DETERMINAZIONE DEL DIRIGENTE SERVIZIO VIA/VINCA 22 novembre 2024, n. 774

[ID VIP 13096] - Parco agrivoltaico, di potenza pari a 43,84 MW e delle relative opere di connessione alla RTN, da realizzarsi nei Comuni di Lequile (LE), Copertino (LE) e Nardò (LE), in contrada "MASSERIA TRAMACERE".

Istanza per il rilascio del Provvedimento di VIA statale ex art. 23 del D.lgs. n. 152/2006 e ss.mm.ii.

Relazione tecnica a supporto dell'istruttoria sul progetto

Figura 3– Individuazione degli impianti FER presenti nell'area d'intervento

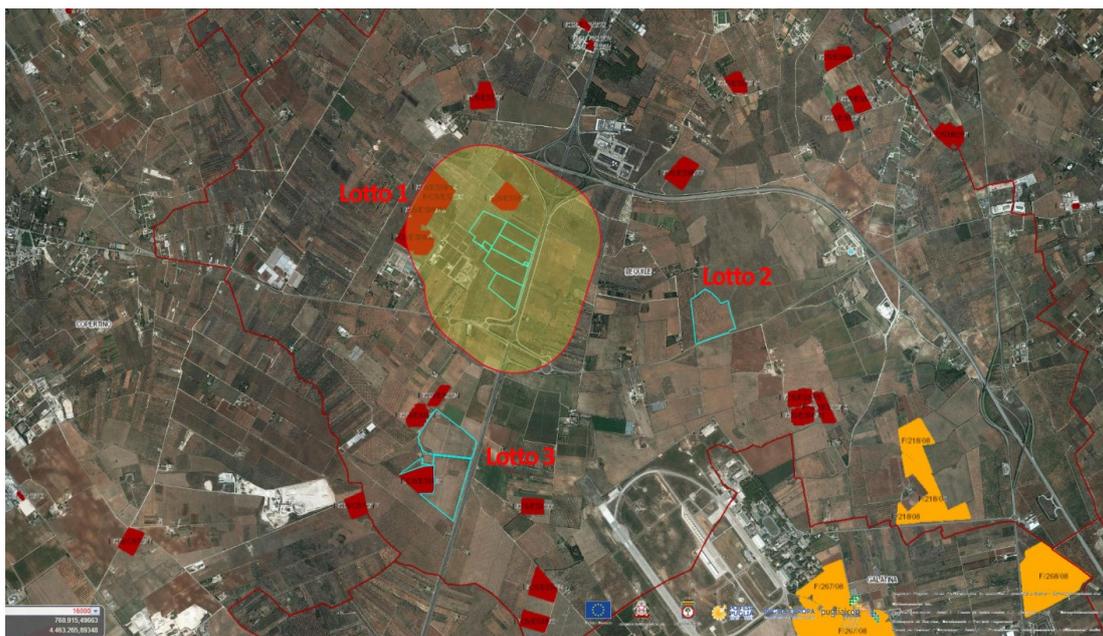
- nell'area interessata **NON sono** già installati impianti della stessa fonte. Nel raggio di 3 km **sono** stati individuati impianti fotovoltaici già realizzati. **(lett. a);**

- dalla analisi della documentazione fornita e da dichiarazioni del progettista l'area **dei Lotti 1 e 3 ricade** entro 500 metri da zone a destinazione industriale, artigianale e commerciale, compresi i siti di interesse nazionale² (**lett.c-ter n.1**) (**Fig. 3**);

Figura 4 – Inquadramento Vincolistico Componenti PPTR

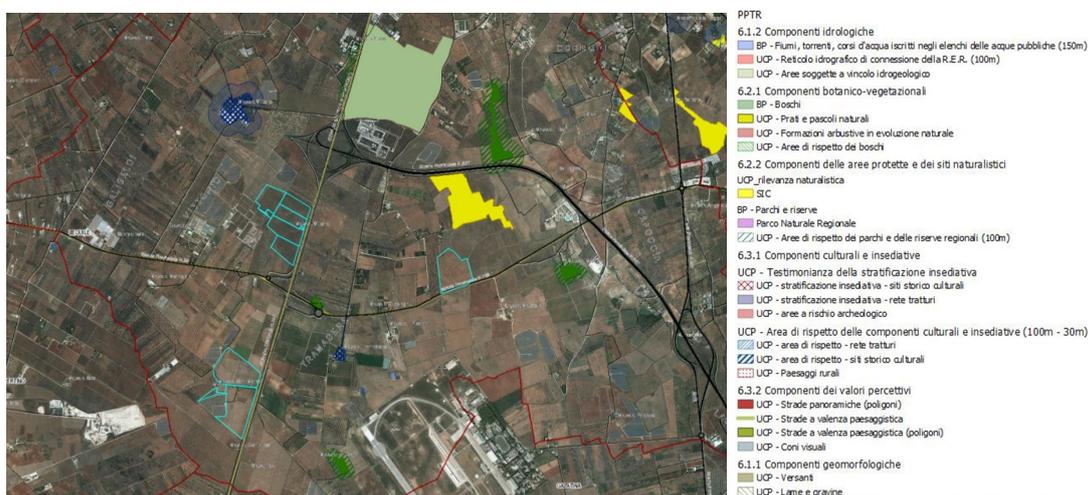
Dall'analisi si evince che l'area del Lotto 2 **non è ricompresa** nel perimetro dei beni sottoposti a tutela ai sensi del D. Lgs. 42/2004 e **non ricade** nella fascia di rispetto dei beni sottoposti a tutela (500 metri per gli impianti fotovoltaici) ai sensi della parte seconda del D. Lgs.42/2004 oppure dell'art.136 del medesimo decreto legislativo.

Per quanto riguarda le interferenze riscontrate lungo il percorso del cavidotto si precisa che sarà interamente realizzato interrato sotto strade esistenti.

Figura 6 - Uso del suolo nell'area di progetto

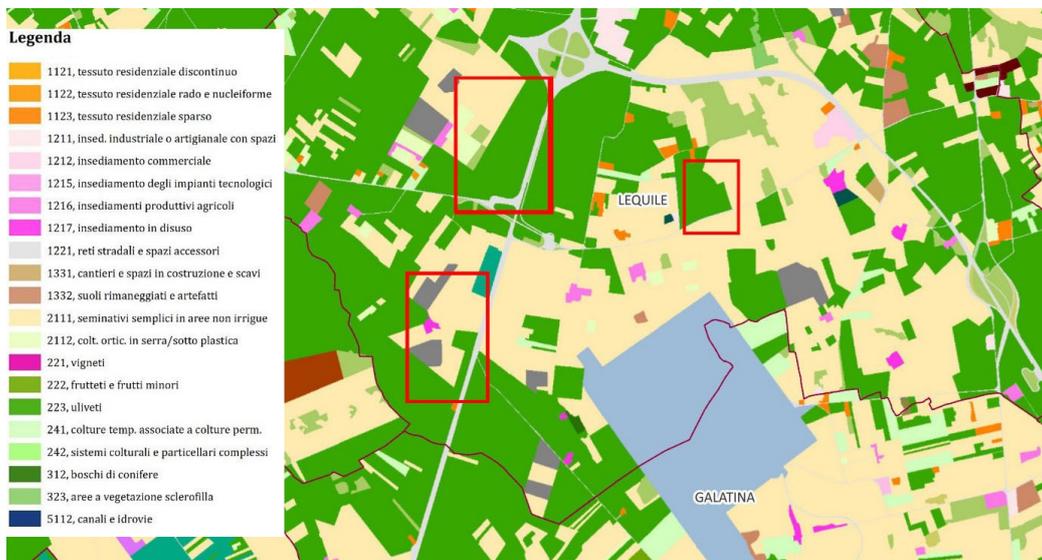
Dall'analisi della carta dell'uso del suolo risulta che le aree interessate dall'intervento sono prevalentemente coltivate a seminativi semplici in aree irrigue mentre, nel raggio di circa un chilometro, sono state individuate le seguenti classi di utilizzazione del suolo:

- seminativo asciutto coltivato a cereali;
- incolto;
- colture erbacee da pieno campo;
- colture arboree - uliveto,
- totale assenza di essenze forestali o evolutive della macchia mediterranea.
